**Avis délibéré de la mission régionale d'autorité
environnementale sur le réaménagement du site des Bois
Noirs Limouzat, ancien site minier uranifère, par Orano
Mining sur la commune de Saint-Priest-la-Prugne (42)**

Avis n° 2026-ARA-AP-2059-N16115

Avis délibéré le 1 juin 2026

Figure 5: Synthèse des écoulements à l'état final. Les écoulements marqués radiologiquement sont en rose.

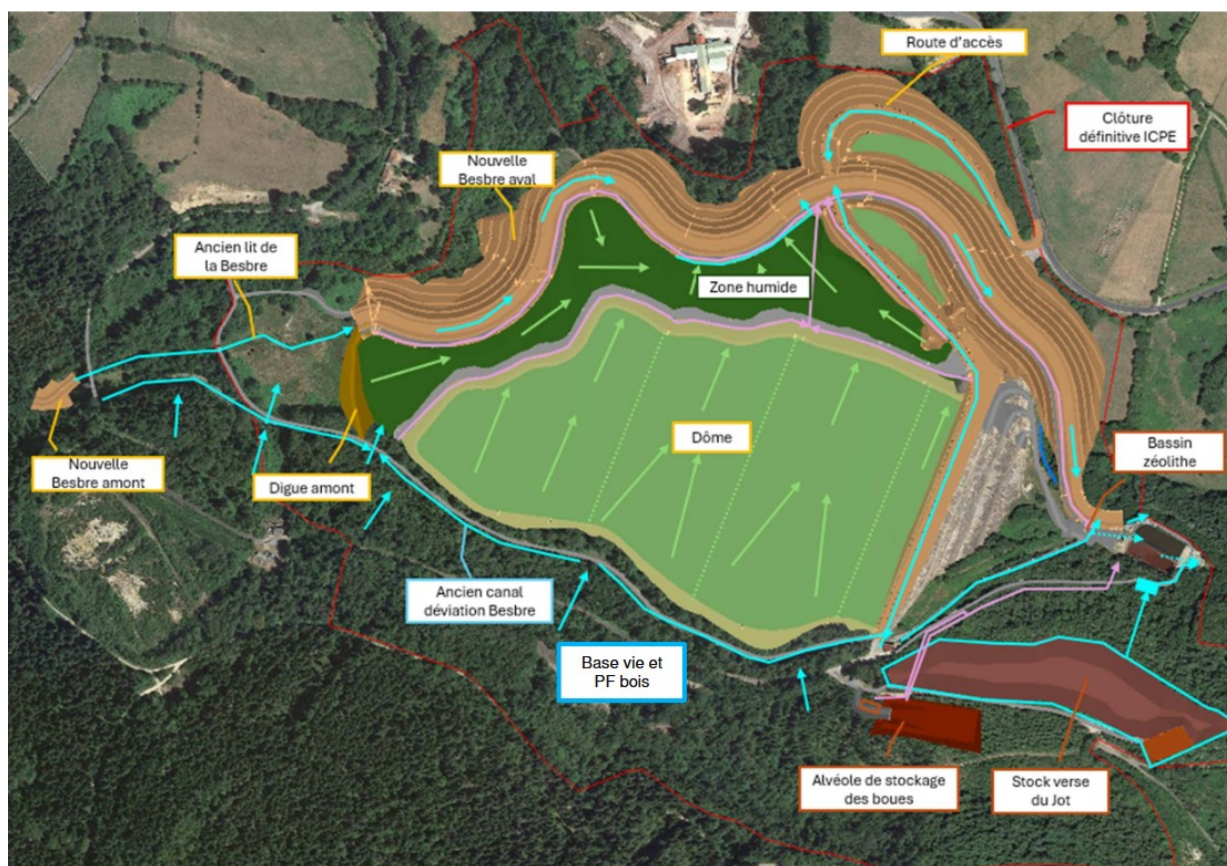
La suppression du Grand Bassin et le surcreusement du nouveau lit de la Besbre risquent d'engendrer une modification des écoulements souterrains. À l'issue de son réaménagement, la Besbre jouera le rôle de drain naturel et captera les eaux rive gauche (au Nord). De même, la digue en amont du stockage jouera le rôle de barrière pour les eaux venant de l'amont (à l'Ouest). Vis-à-vis du rabattement de la nappe, une modélisation hydrogéologique semi-quantitative (en 2D, voir en annexe la schématisation du profil de terrain appelé PT82) a été produite montrant un impact significatif jusqu'à 600 m du site¹⁴, mais sans impact pour les riverains en l'absence d'usage (puits, forages). (cf. figure 5)

L'absence d'impact du projet sur la quantité d'eau d'exhaure des travaux miniers souterrains situés au sud du Grand bassin devra également être justifiée, le Grand bassin jouant actuellement en partie un rôle de drain des écoulements sud alors que le dôme solide pourrait créer un effet de barrage souterrain si l'ancien canal de dérivation de la Besbre n'était pas suffisant. La recharge météorique moyenne annuelle a été estimée à partir des précipitations passées et de modèles de transferts. Cependant, aucune hypothèse prenant en compte le changement climatique n'a été utilisée dont celle relative à une augmentation de fréquence et d'intensité d'épisodes orageux.

Dans un contexte de changement climatique, l'Autorité environnementale recommande de justifier :

- **la capacité de traitement des eaux polluées (chimiquement et radiologiquement) quelle que soit leur origine (y compris les eaux d'exhaure issues des anciens travaux miniers souterrains) ;**
- **le dimensionnement des capacités de drainage du dôme et des eaux souterraines pour éviter tout risque de débordement d'eaux polluées.**

Figure 13: Profil PT82 - Modèle géologique, surface libre et charges hydrauliques calculées à l'état stationnaire

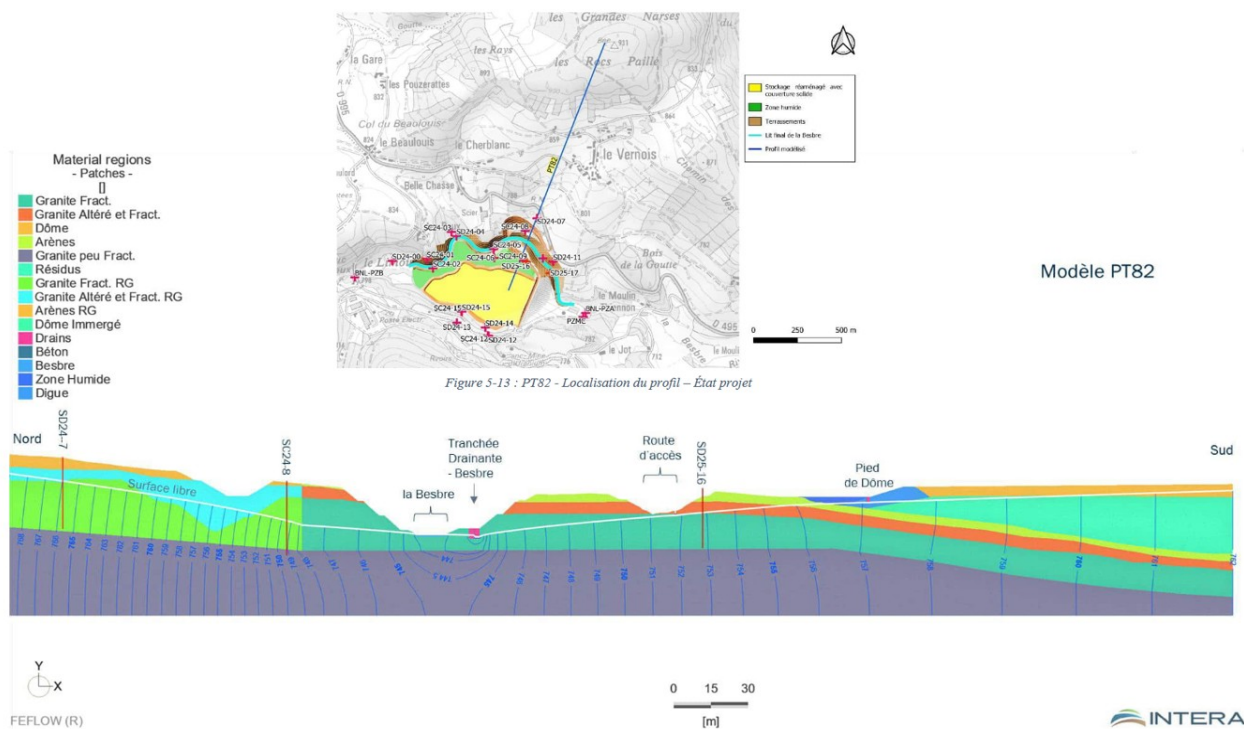
¹⁴ Le profil PT82 présenterait l'impact le plus important avec 1,3 m de rabattement à hauteur de l'étang situé sur la commune du Vernois (600 m de la Besbre) et 7 m en limite de site (schéma en annexe).
